ヨルダン・ハシェミット王国
アカバーアンマン海水淡水化送水事業
(海外投融資)
環境レビュー

ヨルダン・ハシェミット国アカバーアンマン海水淡水化送水事業
(海外投融資)
環境レビューワーキンググループの論点

ヨルダン・ハシェミット王国アカバーアンマン海水淡水化送水事業
(海外投融資)
環境レビュー

Figure 6-4: ESIA Study Area Topography

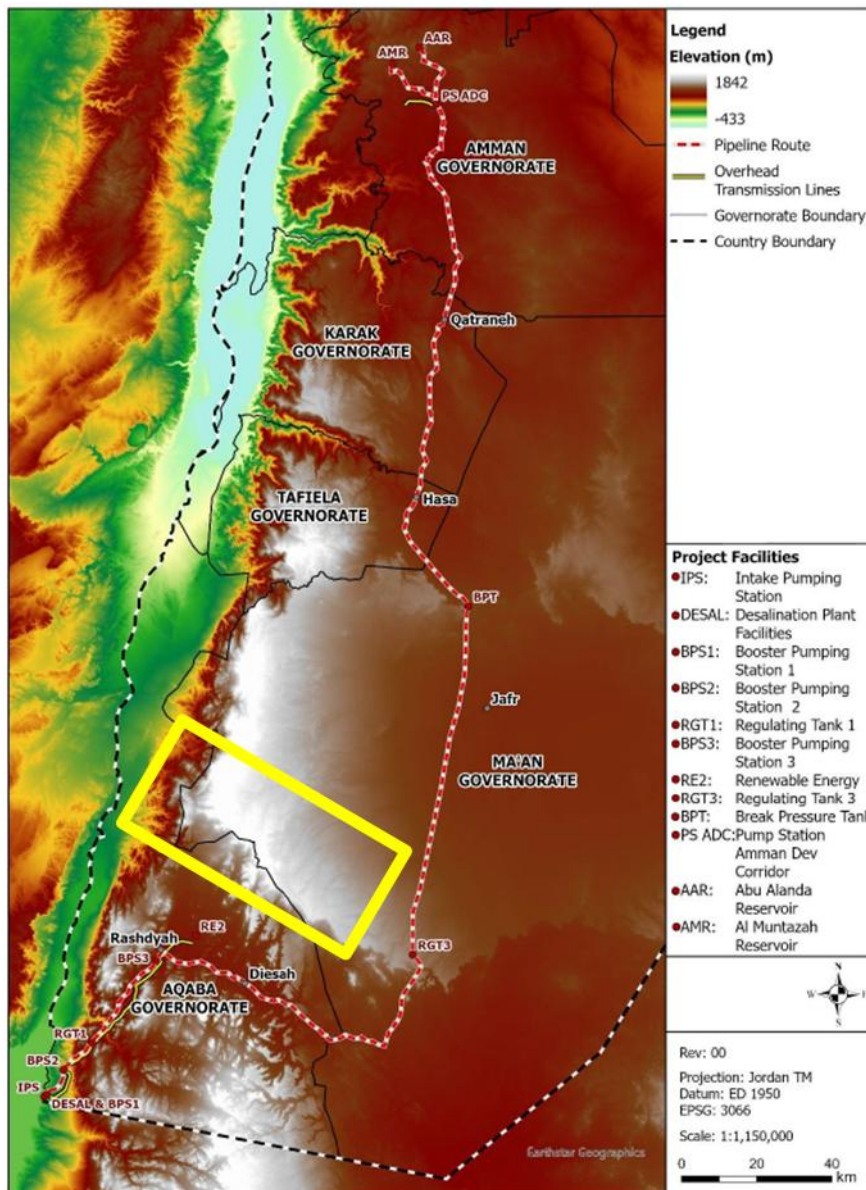
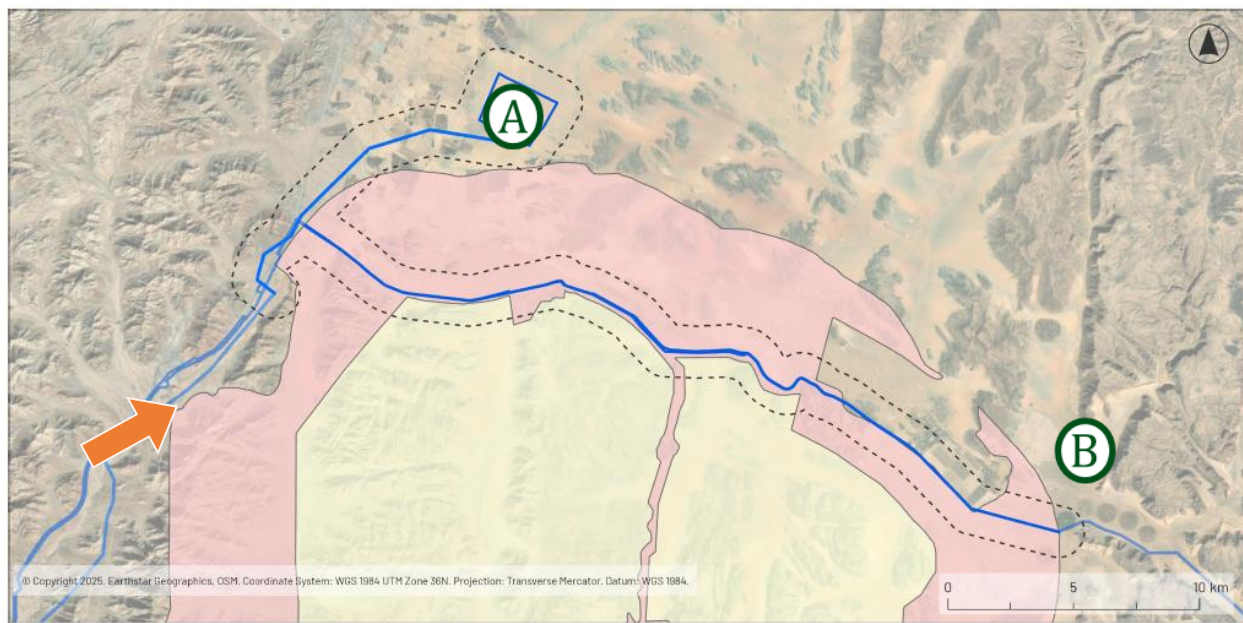
NO.	該当ページ	事前質問（質）・コメント（コ）	委員名	回答
11.	1-2 p.4-21~22, p.4-37~38	送電線については、Wadi Rum Protected Area のバッファゾーンを回避する案が採用されているが、送水管について、同バッファゾーンを回避する案が採用されなかった理由は何か。送水管については、同バッファゾーン内の既存の Disi パイプラインに並走させることで、用地取得や環境影響を回避したという理解でよいか。（質）	源氏田 委員	<p>（送電線のバッファゾーン回避が可能な理由） 送電線については、バッファゾーンの西側に建設する余地があるため、バッファゾーンを回避する有効な代替案を採用することが可能でした。</p> <p>（本プロジェクトの送水管ルート設定の基準） 2025年更新版 ESIA の第4章ではルート設定について、①ポンプ施設及び電力消費量の最小化、②送水管の距離の最小化、③既存道路の使用者への影響の最小化、④工事や維持管理のアクセス確保、の4点があげられている他、現地住民への影響の最小化、土地利用変更の最小化、環境影響（保護地域の回避）、本プロジェクトのための土地利用やアクセス利用が可能な場所を利用するといった点も挙げられています。</p> <p>Aqaba からアンマンにつながる既存幹線道路（Desert Highway）については途中5キロ区間で標高500mを上る区間があり（別紙1参照）、電力消費量が増加することや送水管に係る水圧の影響、経済性の観点から採択されませんでした。これに基づく結果として、Disi Pipeline/Conveyor の Right of Way を活用することが選択されました。また、この結果により WRPA 及びそのバッファゾーンを大きく回避することはできなくなっています。</p> <p>（バッファゾーンを回避できない理由） 送水管が並行する Disi Pipeline は Wadi Rum Protected Area 及びバッファゾーンを挟んで反対側（東側）に位置しています。保護区のバッファゾーン内の既存道路等を通過せず迂回して Disi Pipeline の用地と合流するには、自然地形の重大な改変を必要とすることになり、技術的にも、経済的にも、環境社会配慮の観点からも有効な代替案とはなりません。（別紙2参照）</p>

黄色の四角で囲まれた区間は既存道路上で最高で標高 1500m 以上となっており、その南側の標高 800-900mの区間との間に標高差があることが示されています。

赤白の点線で示された Disi Pipeline との並行案では、山地・丘陵地域（図中の白色）を回避しています。

バッファゾーンの北部から北東部方面は岩山が存在しており、バッファゾーンを迂回して Disi Pipeline 方面に抜けることは不可能。
